Kraj: Středočeský	Čís.sm.obj.:	
Katastrální území: Vlašim, Dub u Kondrace, Kondrac, Louňovice pod Blaníkem	Čís.akce:	355722
Akce:	Datum:	09/2019
II/125 Vlašim - příčná spára u mostu 125-012	Formát:	A4
	Měřítko:	
	Stupeň:	Číslo kopie:
	PDPS	
Část:	Číslo přílohy:	
Záznamy z jednání	2

<b>Název akce</b>	<b>II/125 Vlašim – příčná spára u mostu 125 – 012</b>
<b>Věc</b>	1. Výrobní výbor
<b>Místo konání</b>	Krajská správa a údržba silnic Středočeského kraje, Žižkova 263/1, Říčany
<b>Datum</b>	6. 6. 2019
<b>Číslo projektu</b>	355722
<b>Zaznamenal</b>	MM CZ
<b>Rozdělovník</b>	Všem přítomným

<b>Název akce</b>	<b>II/125 Vlašim – p í ná spára u mostu 125 – 012</b>
<b>V c</b>	2. výrobní výbor - projednání p ípomínek konceptu
<b>Místo konání</b>	KSÚS St edo eského kraje, Žižkova 263/1, 251 01 Praha - í any
<b>Datum</b>	27.08.2019
<b>íslo projektu</b>	355 722
<b>Rozd lovník</b>	Všem p ítomným

Schéma možných variant využití materiálů s obsahem PAU dle TP 150:

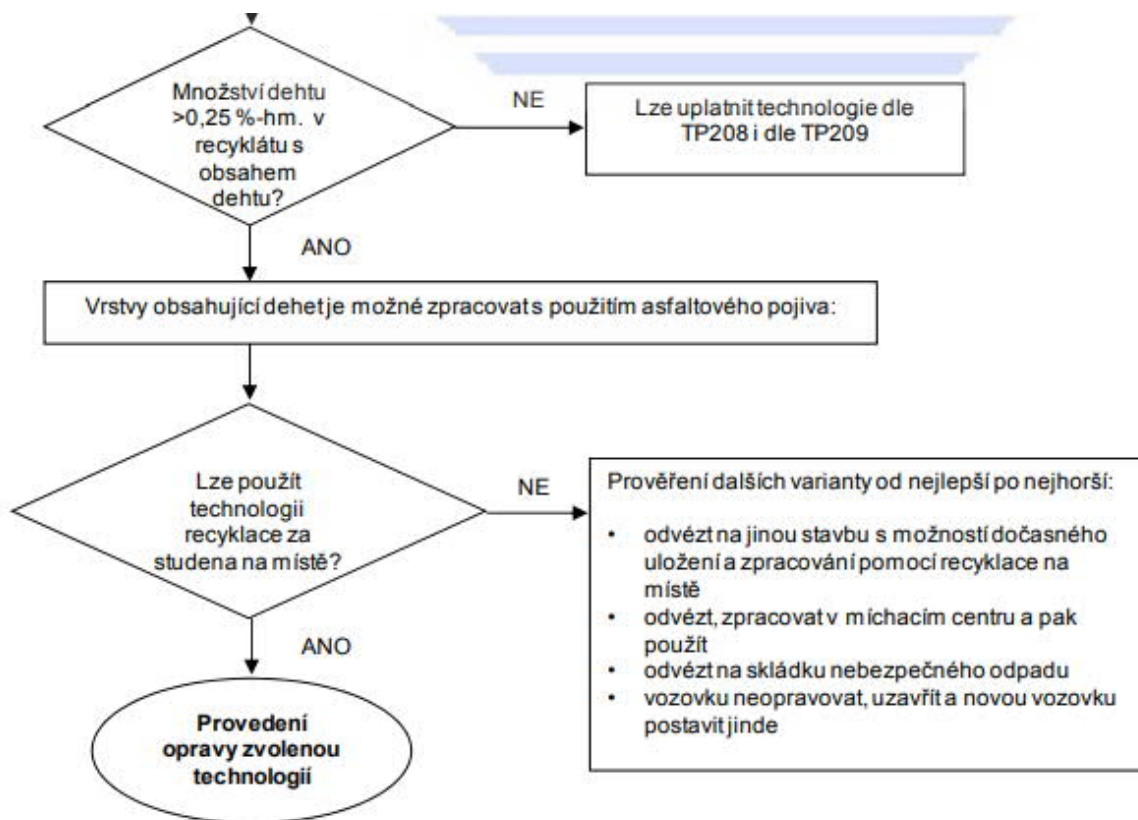
*Pokud jsou odfrézované vrstvy zatříděny jako ZAS-T1, ZAS-T2 – lze je použít do násypů jako nestmelené nebo stmelené vrstvy, nebo jako R-materiál pro výrobu asf. směsí na obalovně. Problémem je, že dle vyhlášky musí zhotovitel prokázat zkouškami dle nové metodiky zatřídění vrstev dle obsahu PAU. Pokud ho neprokáže nebo nejsou stávající vrstvy prokazatelně položeny po 1.1. 2000 - je materiál vyhláškou č. 130 uvažovaný jako ZAS-T4.*

*Pokud jsou odfrézované vrstvy zatříděny jako ZAS-T3, ZAS-T4 – mohou být jako materiál použity pouze do spodních vrstev technologií recyklace za studena. Pokud je nelze použít v rámci recyklace, ZAS-T4 se v takovém případě stávají nebezpečným odpadem, který dle TP 150 nelze jednoduše skládkovat nebo využít znovu v obalovně, ale musí se vždy odvézt na řízenou skládku. U ZAS-T3 vzniká v případě odvozu nebezpečný odpad – který lze zpracovat (jen v některých certifikovaných obalovnách) a omezeně použít zpět do směsí, nebo se musí opět odvézt na skládku nebezpečného odpadu.*

*Vyhláška 130 však řeší pouze asfaltové směsi vhodné pro odfrézování – tedy se netýká nestmelených kontaminovaných vrstev ani vrstev penetračního makadamu. Ty řeší pouze TP 150, které umožňuje dle odstavce 4.3.1, že v případě, kdy není možné materiál s obsahem dehtu použít přímo na místě dříve provedených vrstev vozovky, lze vytvořit podmínky pro jeho využití recyklace za studena na téže stavební akci a tedy umožňuje přemístění takového materiálu v rámci obvodu staveniště daným hranicí stavby SP za předpokladu dodržení zvláštních opatření (ochrany před výluhem PAU, odvátím prachu apod. za podmínky souhlasu vodoprávního úřadu a ŽP a hygienické stanice).*
